Prot. N. 16945 / O.2.9

Risposta al foglio 555283

OGGETTO: [ID: 8506] STM22 S.R.L. – Impianto fotovoltaico, denominato “Melidissa”, con potenza nominale di 22,62 MW – Comune di localizzazione: Musile di Piave (VE) – Procedura di Valutazione di Impatto Ambientale Statale (ai sensi dell’art. 23 del D.Lgs. 152/2006 e ss.mm.ii) – (Prog. N. XII/2022)
Parere consorziale (Pratica 653/P22)

Capofosso Bosco Arner

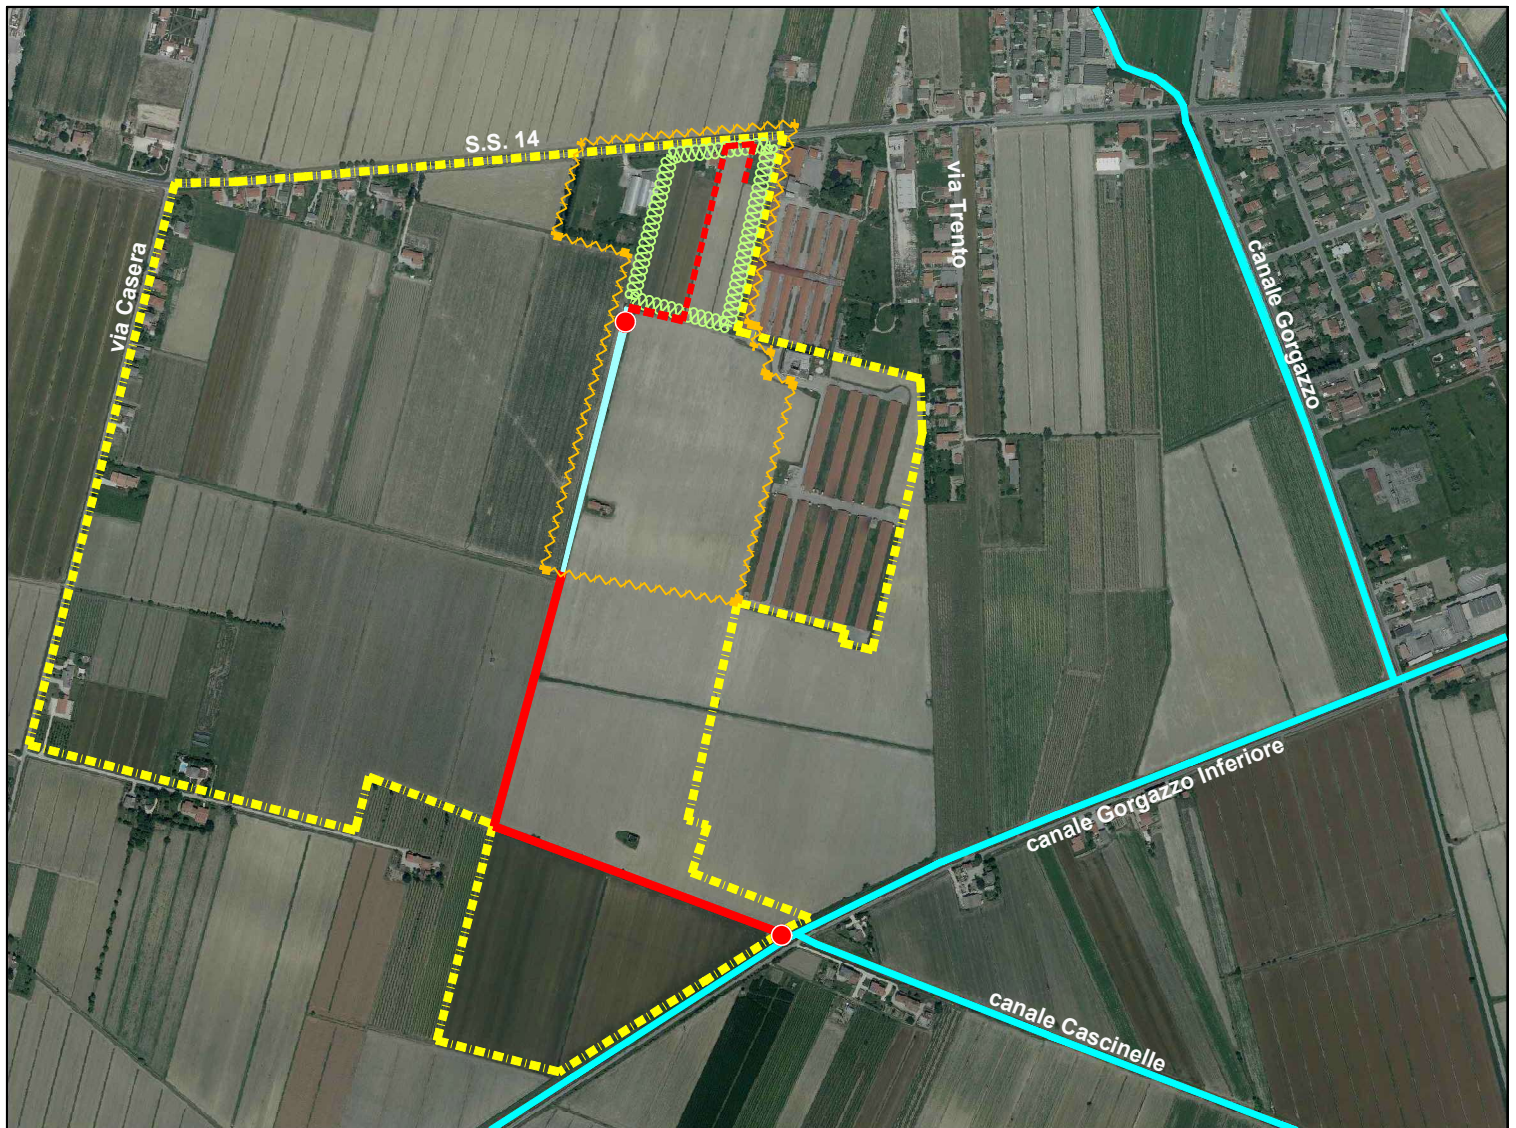
- f) l'area di intervento in oggetto è interessata dal progetto consortile *"Manutenzione capofosso privato comune a più fondi – Capofosso Bosco Arner"* ai sensi dall'art. 34 della Legge Regionale n. 12/2009 di cui si allega lo schema progettuale;

- 1) le quote del terreno dell'area oggetto di intervento dovranno essere progettate in modo da evitare lo scorrimento delle acque verso le zone limitrofe, favorendo il deflusso verso le opere idrauliche previste in progetto. Dovranno essere preliminarmente realizzate le opere di sistemazione della rete minore richiamate al punto f);
